**Van:** [REDACTED]  
**Verzonden:** dinsdag 24 januari 2023 15:58  
**Aan:** [REDACTED]  
**CC:** [REDACTED]  
**Onderwerp:** RE: 2123 Prunuslaan 25 Dordrecht [Bloesemhof] | Afstemmen vervolg 2023  
**Bijlagen:** DD021\_Cotek\_KPN-wijkcentrale Prunuslaan\_2023-01-23\_KL.pdf

Maandag de 30<sup>e</sup> hebben we integraal overleg met de initiatiefnemer voor de ontwikkeling van woningen aan de Prunuslaan 25 (oude KPN gebouw).

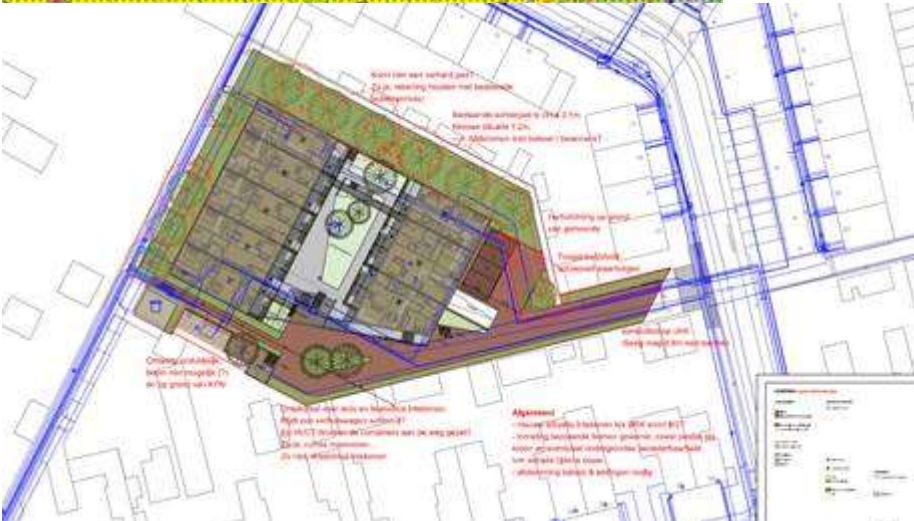
Goed dat je de KL punten onderaan de mail hebt toegevoegd.  
Ik heb ze weer op de nieuwe pdf erbij gezet en de boomlocaties aangegeven waar ze niet kunnen. Eigenlijk liggen er veel kabels van KPN waar er maar 1 lijntje is getekend.

- De opmerkingen van Eva m.b.t de openbare ruimte die in gebruik is genomen zijn ook voor mij een punt van aandacht. We hebben het hier eerder over gehad en in mijn beleving afgesproken dat de architect zou kijken wat het minimale zou zijn wat ze misschien nodig zouden hebben voor het realiseren van de

parkeerplaatsen. Nu valt mij op dat het hele pad naar de Prunuslaan bij de oprit en particulier terrein wordt betrokken.

1. het is waarschijnlijk dat er een inpandige trafo nodig is voor de voorzieningen van het gebouw (lift)
2. afhankelijk van de (interne) distributie van de nodige aansluitingen zijn er tracés nodig, misschien rondom het gebouw.

4. Er staat een glasvezelhuisje (PoP) met airco. Dit maakt geluid en stond er eerst. Kan niet worden verplaatst. Houd hier rekening mee.
5. De trafo en PoP moeten altijd bereikbaar zijn voor een bestelbusje.

6. Het kan zijn dat er zoveel KPN kabels in de 2 toegangen liggen dat er geen riool of andere KL erbij kan. Dit kan grote gevolgen hebben voor de kosten/haalbaarheid van een plan.

7. Welke KPN kabels moeten blijven liggen en welke kunnen weg.....
8. Met de nieuwe indeling zal er rekening moeten worden gehouden met de ligging van de kabels en leidingen op het terrein. Hiervoor is er een KLIC-melding nodig en proefsleuven. KPN is momenteel bezig met ingrijpende kabelwerkzaamheden.
